# DEPARTEMENT DU PAS DE CALAIS

## Enquête Publique

### Enquête Publique Unique:

## Rapport Déroulement de l'enquête

**Observation 200.**

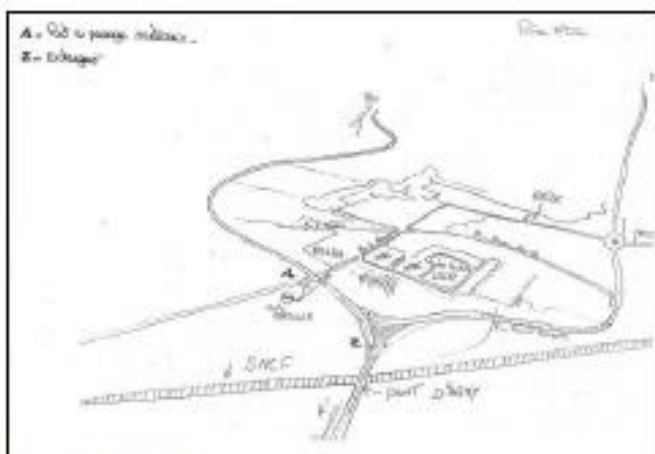
Idem que pour l'observation n°74 :

Cette solution n'est pas envisageable car le pont SNCF au niveau de la RD919 n'a pas le gabarit suffisant (4,06m actuellement alors qu'il faut 4,85m pour ce type d'infrastructure routière). Une reconstruction de cet ouvrage augmenterait très fortement le coût du projet.

Observation 263

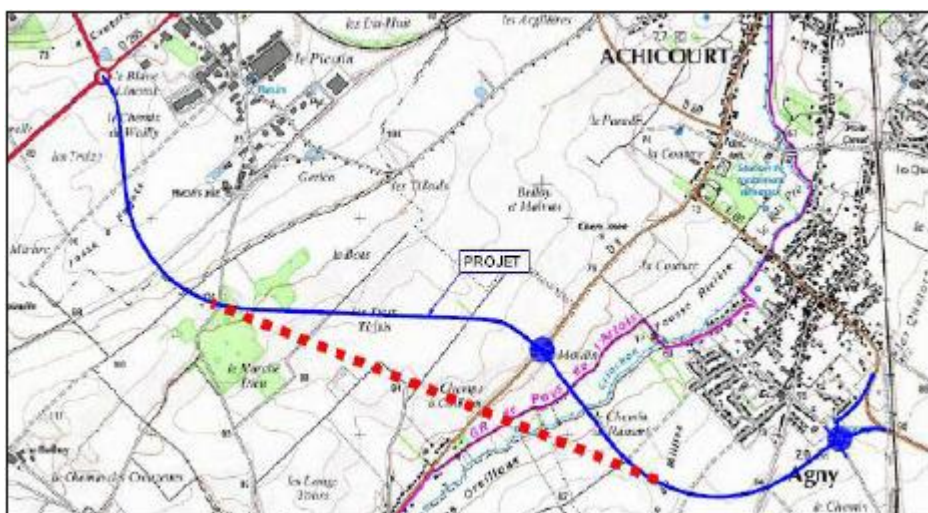
La proposition d'un aménagement de carrefour proche de l'ouvrage d'art franchissant la voie ferrée permet l'éloignement du tracé et constitue une idée à retenir.

Cependant, cette proposition présente les inconvénients suivants :

- ➔ Elle ne respecte pas les conditions de sécurité (visibilité),
- ➔ Elle va engendrer le danger d'un « STOP » dans une courbe et des difficultés d'insertion,
- ➔ Elle présente un cheminement « compliqué » et peu lisible en direction de Beaurains, avec un demi-tour au niveau du giratoire.

Le tracé modifié proposé au niveau des « Hauts d'Agy » se rapproche fortement de ces propositions, en sécurisant le carrefour proposé à la sortie du pont SNCF, avec sa transformation en carrefour giratoire, celui-ci permet également tous les mouvements et évite la réalisation d'un carrefour rue des Genêts qui peut être mise en impasse.
